Radschnellweg Euregio (RS4) von Aachen-Zentrum (Templergraben) bis Herzogenrath-Mitte (Albert-Steiner-Straße)
Dokumentation zur frühen Öffentlichkeitsbeteiligung

Voruntersuchung für die Radschnellverbindung Radschnellweg Euregio (RS4) Teil Aachen-Zentrum bis Herzogenrath-Mitte

Stellungnahme zur frühen Öffentlichkeitsbeteiligung

(Zeitraum der Beteiligung: 19.12.2023 bis 11.02.2024)

7) Führung über Soers

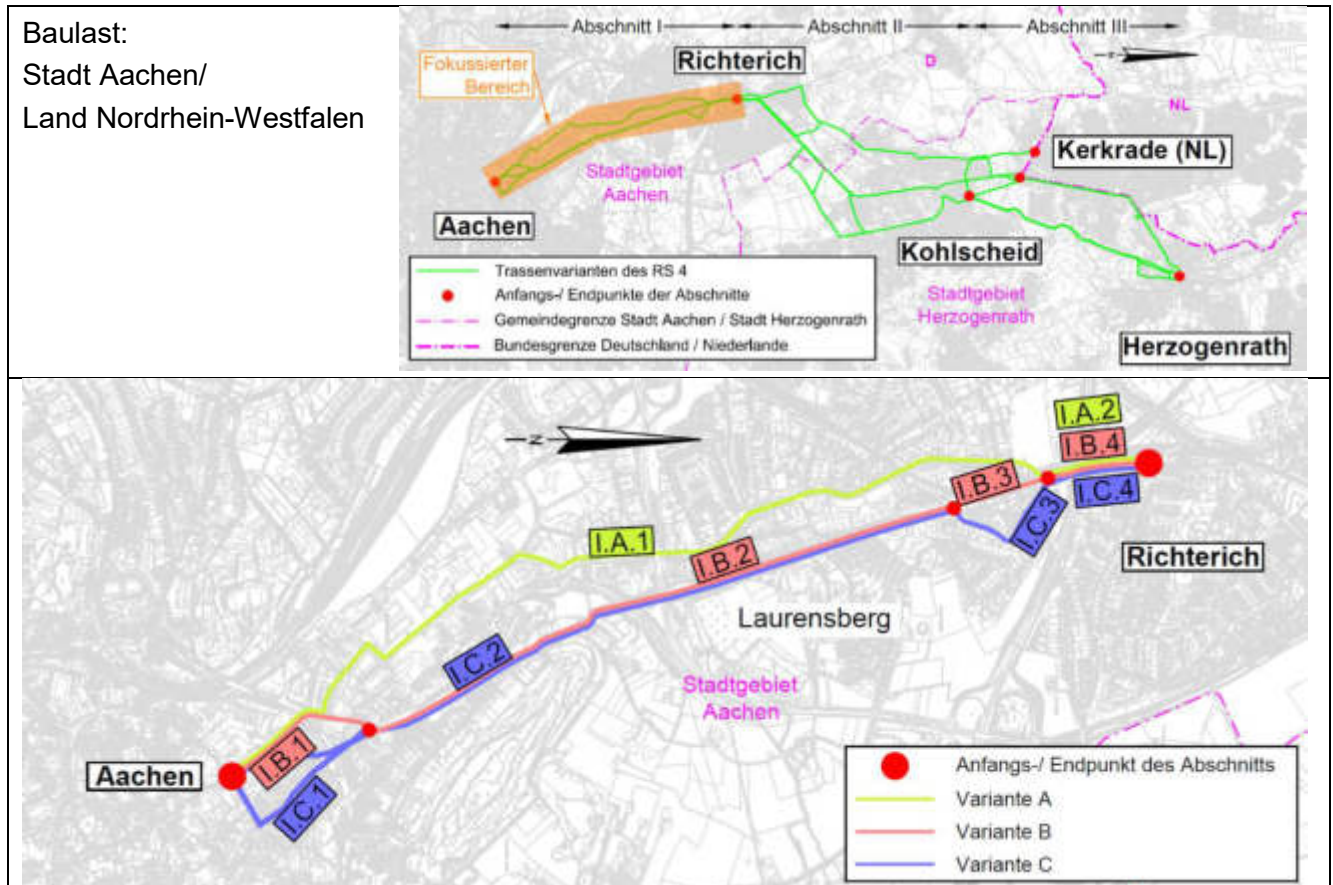
Eine Streckenführung über die Soers wäre deutlich weniger aufwendig (Tivoli, Lührweg, Aachener Pfad und Dornkaulstraße)

Auf dem Weg durch die Soers würden weder Laurensberg noch Richterich angebunden. Es gibt zudem starke Steigungen, die nicht den Kriterien für Radschnellverbindungen entsprechen.

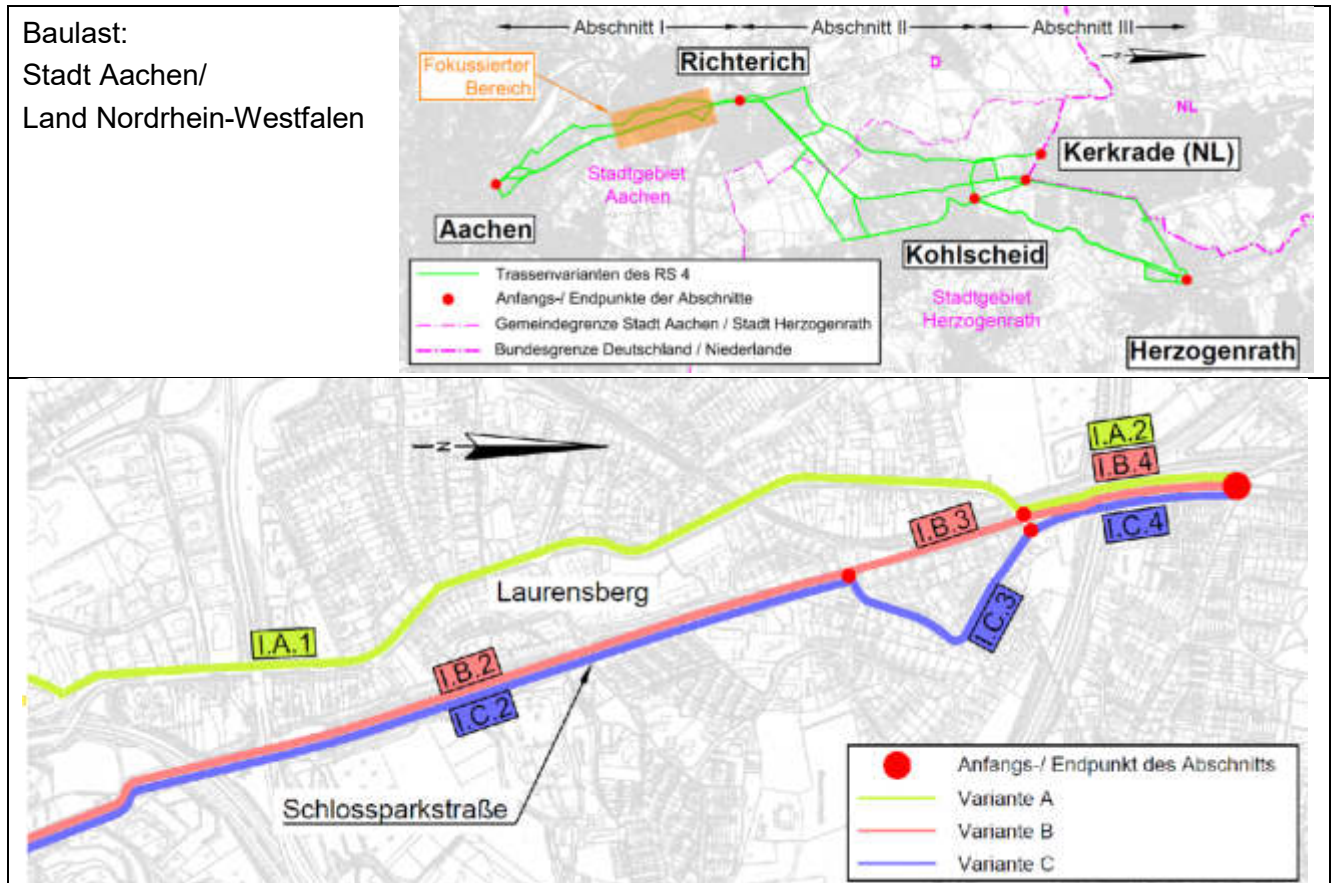
Die CO₂-Bilanz des RS4 werde durch den Bau der Brücke, für den 250.000 Tonnen Stahlbeton benötigt würden, negativ ausfallen.

Die Menge an Stahlbeton oder Stahlbeton und Stahl ist sehr stark abhängig von der Konstruktionsart, die erst in der nachfolgenden Planungsphase festgelegt wird. Die in mehreren Anmerkungen der Bürgerschaft genannte Größenordnung ist mit 250.000 Tonnen deutlich zu hoch angegeben, mindestens um den Faktor 20, eher 25 (bedeutet: maximal 10.000 Tonnen, bei einer Verbundlösung Stahl / Stahlbeton nochmals erheblich weniger).

In der Machbarkeitsstudie wurde eine Nutzen-Kosten-Analyse durchgeführt. Darin ist eine grobe Abschätzung in Bezug auf die CO₂-Bilanz des Gesamtprojekts eingeflossen. Diese kommt zu dem Ergebnis, dass der RS4 in der Bilanz (hauptsächlich durch den Umstieg vom Kfz auf das Fahrrad) trotz des Baus mehrerer Brücken eine Reduktion des CO₂-Ausstoßes erzielt. Die Zeit des "Betriebs" des RS4 gleicht also den herstellungsbedingten Ausstoß von CO₂ mehr als aus.

8) Gestaltung der Zugänge

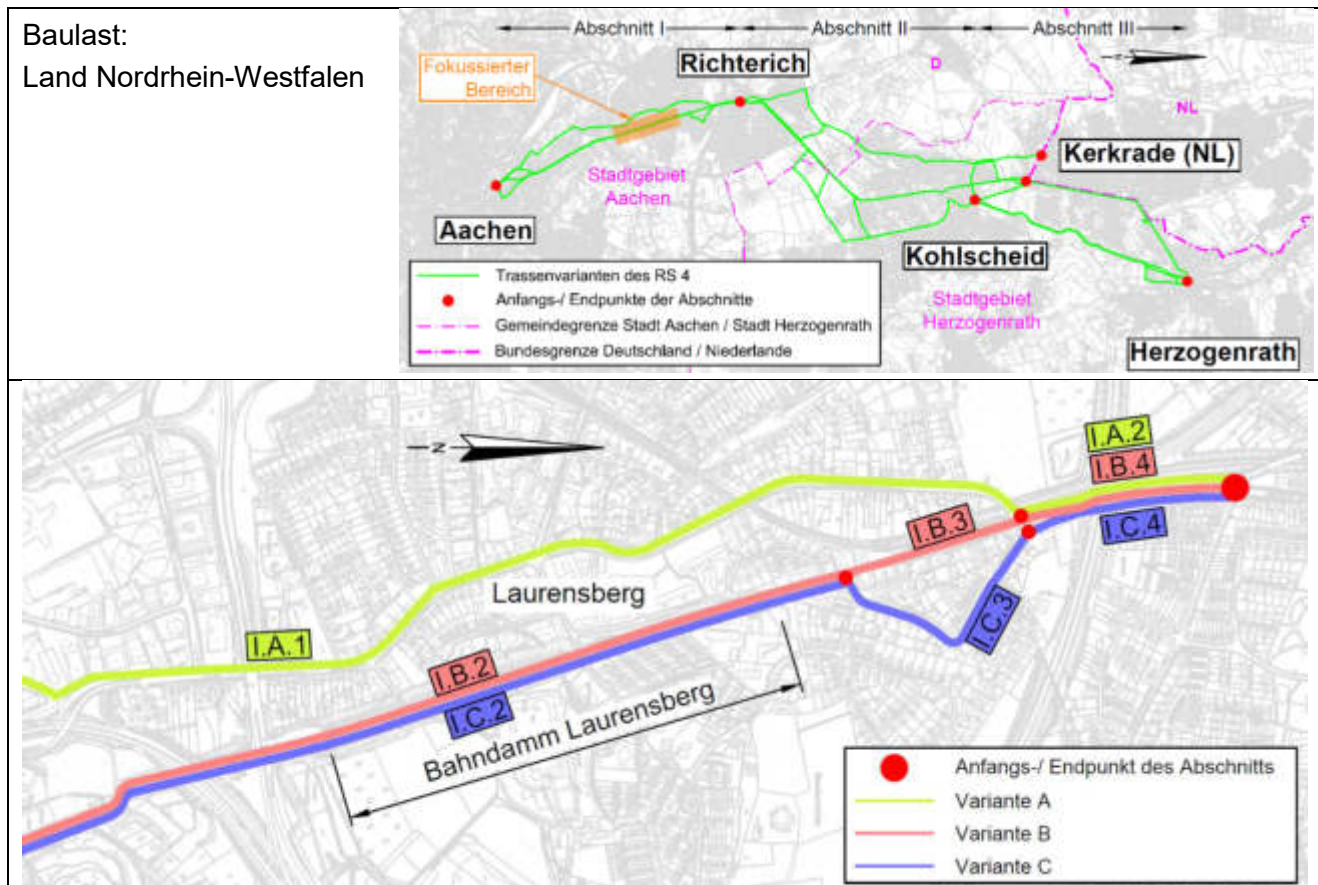
Zugang/ -fahrt zum RS4 an der Schlossparkstraße: gibt es hier bereits Details zu der Ausgestaltung?

In Richtung Richterich wird die vorhandene Straße Tittardsfeld als Rampe zum RS4 fungieren. Für die Fahrtrichtung AC-Innenstadt ist ein Ausbau des vorhandenen Fußwegs von der Schlossparkstraße auf den Bahndamm geplant. Die detailliertere Planung erfolgt ab der nächsten Planungsstufe nach Festlegung der Linie.

13) Anbindungen

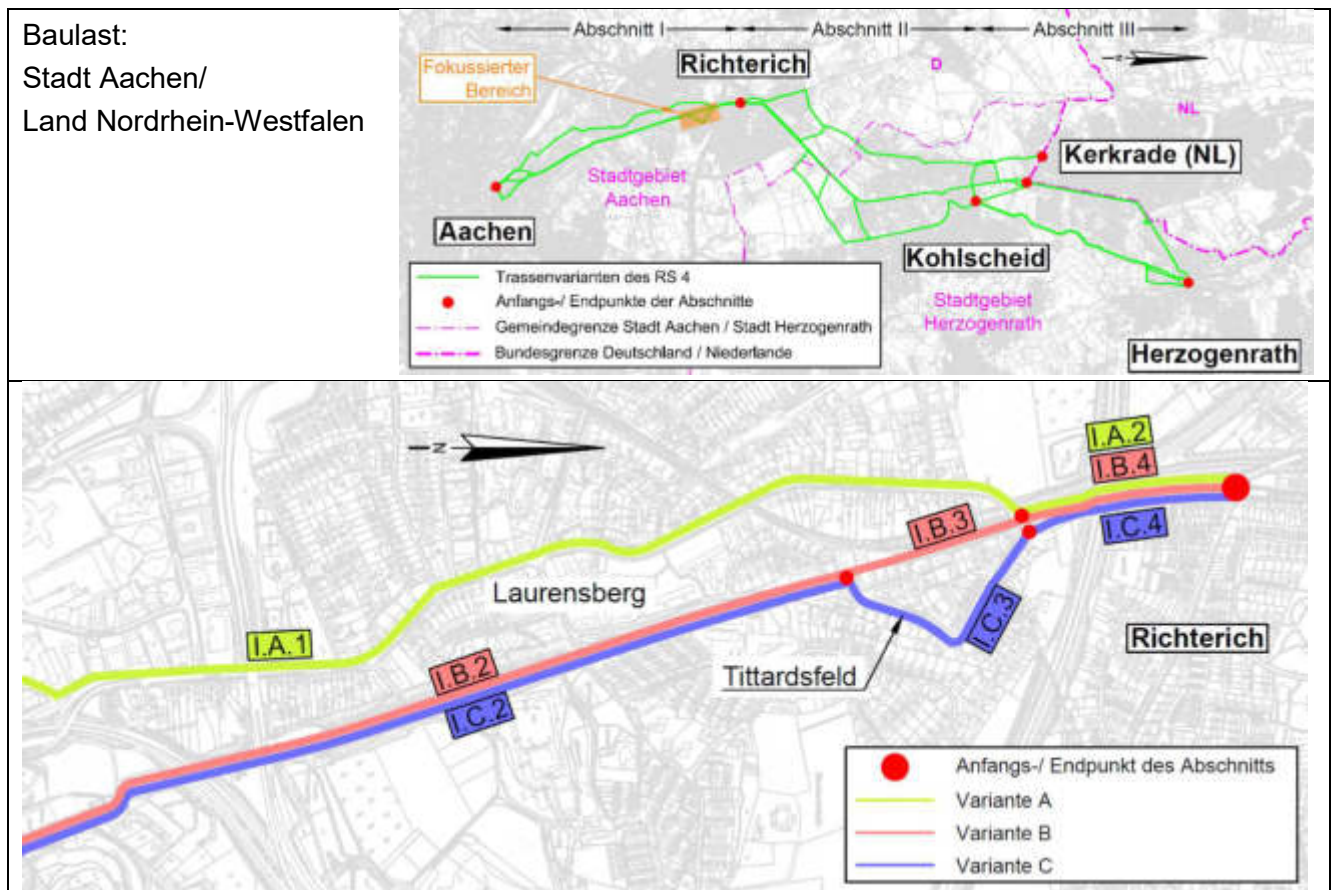
Wird es Anbindungen von der Schloss-Rahe-Straße und der Schlossparkstraße geben und wie sehen diese aus?

In Richtung Richterich wird die vorhandene Straße Tittardsfeld als Rampe zum RS4 fungieren. Für die Fahrtrichtung AC-Stadt ist ein Ausbau des vorhandenen Fußwegs von der Schlossparkstraße auf den Bahndamm geplant. Die detailliertere Planung erfolgt ab der nächsten Planungsstufe nach Festlegung der Linie.

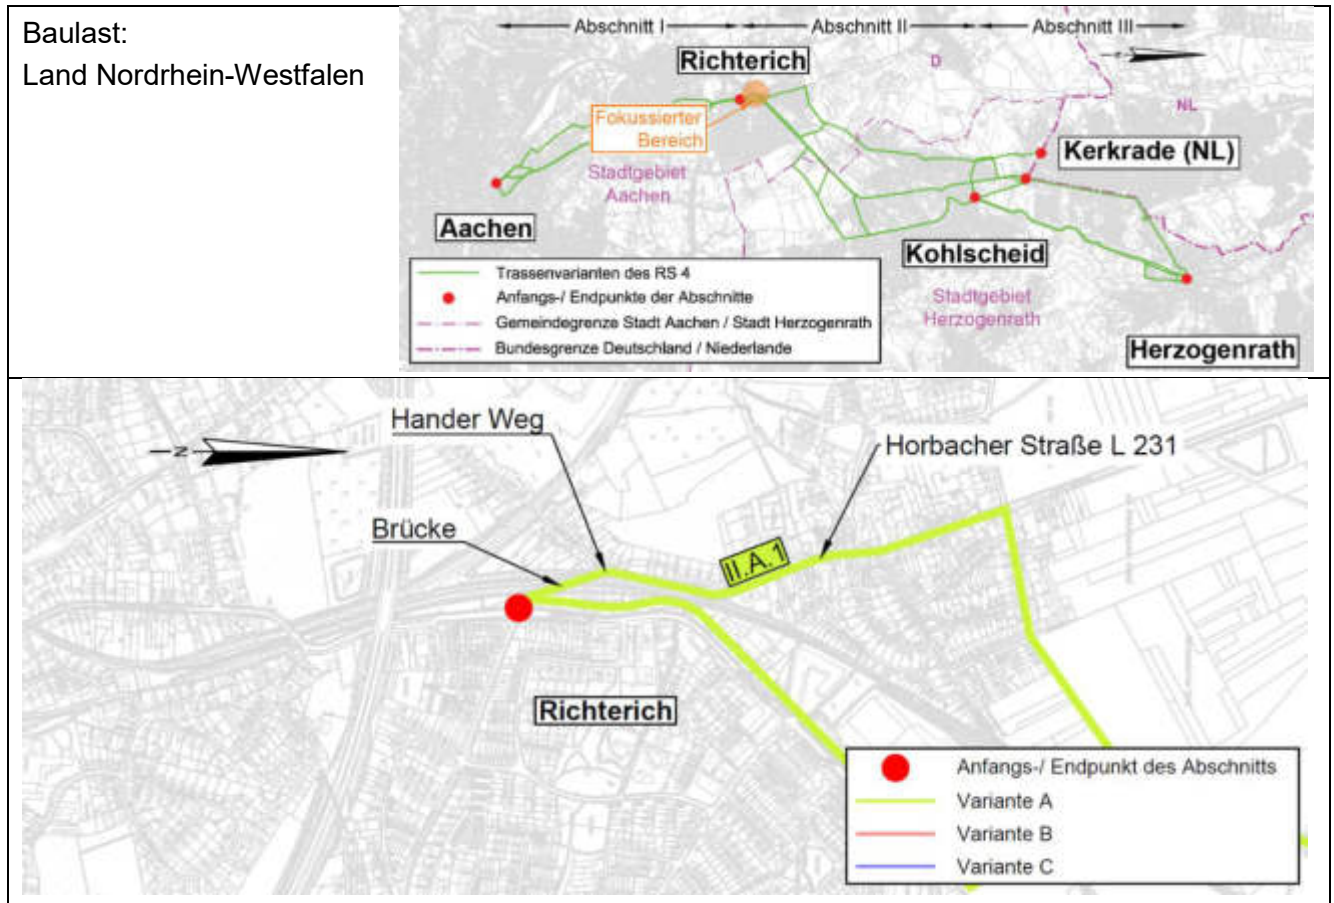
- Untervariante Ri.II (Führung von BAB A 4 bis Bezirksamt AC-Richterich mit Führung unter DB-Brücke Horbacher Straße entlang der Eisenbahngleise) soll ernsthaft aufgegriffen werden, unüberwindliche technische und rechtliche Probleme werden nicht gesehen
- Alternativvorschlag zu I.C.4: ab BW 1-06 (Brücke Haus Linde) in Richtung Nord unten parallel zur Bahn bleiben und hinter Bezirksamt wieder auf die Vorzugsvariante einschwenken. Dies führt zu einer Entlastung der Roermonder Straße
- Als Hauptargument gegen Untervariante Ri.II werden nur die hohen Kosten angesehen, die jedoch als vertretbar empfunden werden
- Ablehnung von Variante Ri.I wegen fehlendem Nutzen für Radverkehr und hohen Eingriffen
- Ablehnung der Variante Ri. II wegen baulichem Aufwand und Umwegen

Die Untervariante Ri.II wurde sehr ausführlich und ernsthaft untersucht und mit zwei anderen Untervarianten („I.C – II.C“ und „Ri.I“) verglichen. Der Vergleich ist Bestandteil der im Zuge der frühen Öffentlichkeitsbeteiligung zur Verfügung gestellten Unterlagen (Erläuterungsbericht zur Voruntersuchung, Unterlage 1 Anhang 4; Lagepläne Unterlage 5 Blätter 1.3 bis 1.5; Umweltfachliche Untersuchungen Unterlage 19.2.2).

2) Gehweg Horbacher Straße

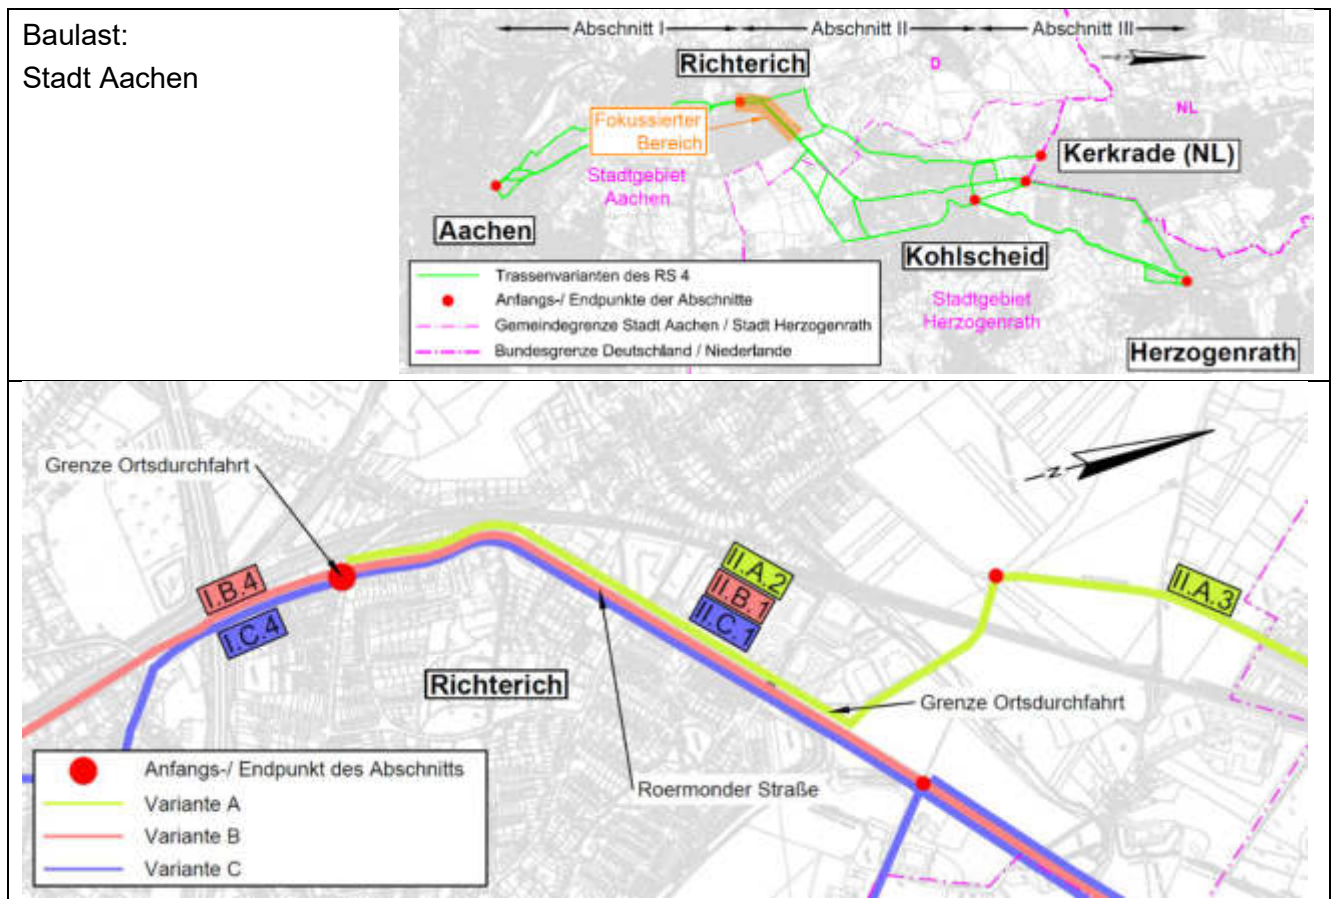
Kann der Gehweg entlang der Horbacher Straße über den Hander Weg aufgepflastert werden? Die derzeitige Vorplanung scheint dies nicht vorzusehen. Ggf. bietet sich im Rahmen des Ersatzbrückenbaus jedoch eine günstige Gelegenheit, diese Einmündung für den Fußverkehr aufzuwerten.

Im Rahmen der weiteren Planung wird geprüft, ob eine solche Gehwegüberfahrt an dieser Stelle möglich und sinnvoll ist. Wenn die Linie des RS4 nicht über die Horbacher Straße festgelegt wird, wird die Frage an die für die Radvorrangroute Richterich – Locht zuständige Planung weitergegeben.

2) Haus-Heyden-Straße

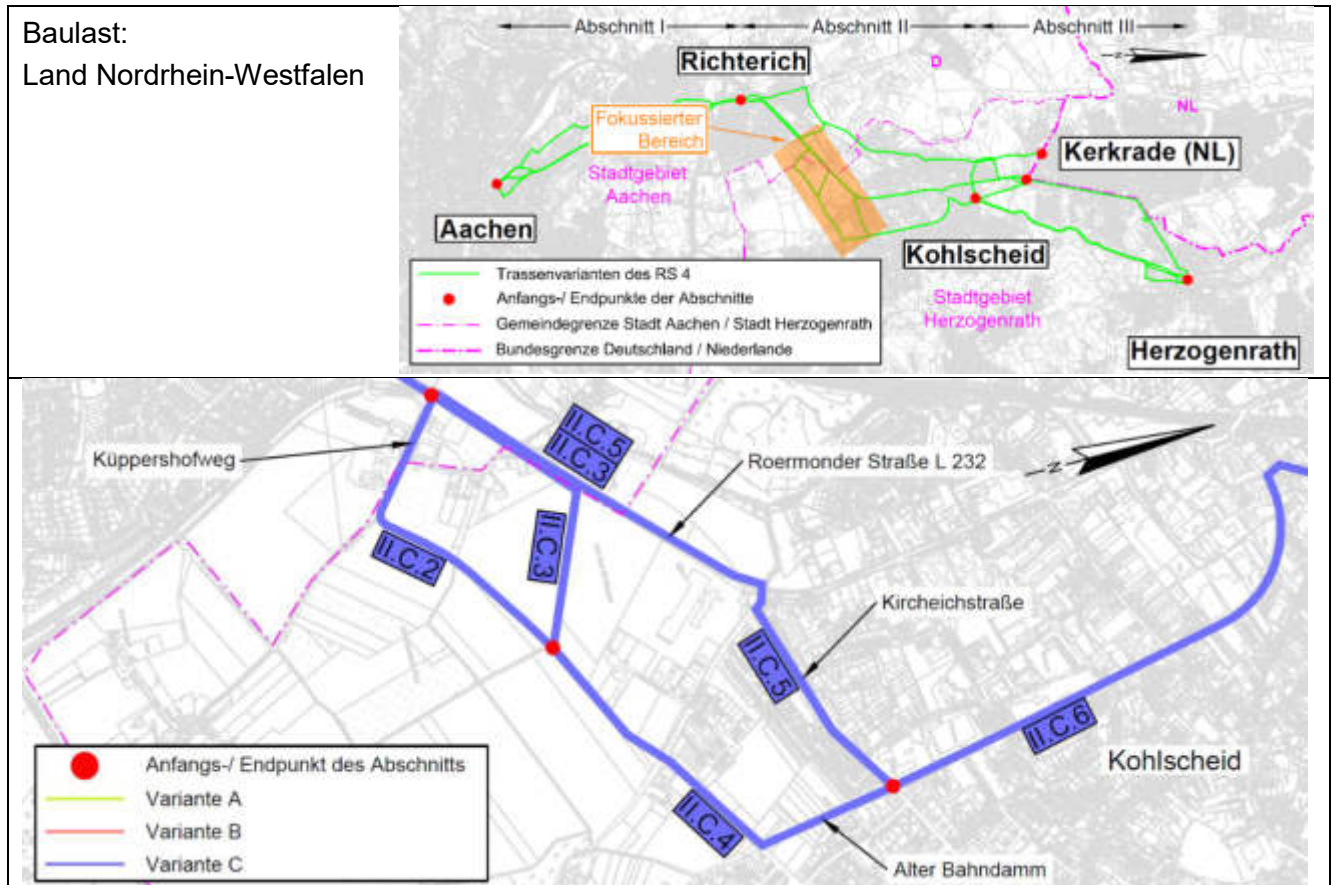
Die Haus-Heyden-Straße (Variante II.A) ist ein vielgenutzter Schul- und Spazierweg. Die gefahrlose Benutzung durch Schulkinder und zu Fuß Gehende soll berücksichtigt werden.

Bei der Planung werden die Belange aller Verkehrsteilnehmenden berücksichtigt. In den weiteren Planungs- und Umsetzungsstufen werden Sicherheitsaudits durchgeführt, um eine bestmögliche Verkehrssicherheit für alle zu gewährleisten.

2) Kreisverkehre Kaiserstr. + Weststraße

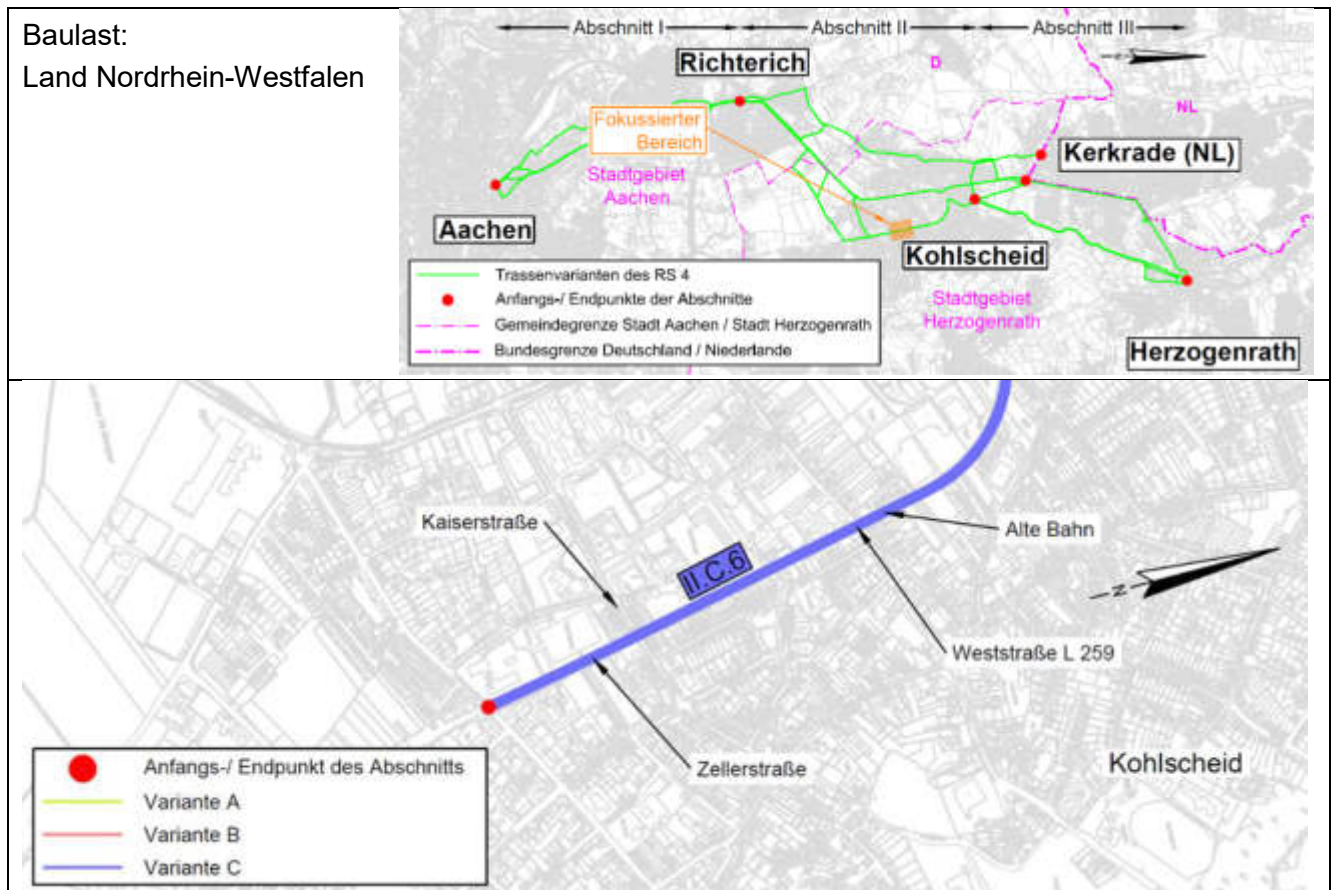
Radverkehrsführung soll nicht vor Kreisverkehr enden, sondern mit Markierung im Kreisverkehr weitergeführt werden.

Bei der Umsetzung der Maßnahmen werden die jeweils gültigen Regelwerke beachtet. Es wird darauf hingewiesen, dass Radverkehrsführungen auf der Fahrbahn (Radschutzstreifen oder Radfahrstreifen) aus Sicherheitsgründen für den Radverkehr niemals auf der Kreisfahrbahn geführt werden.
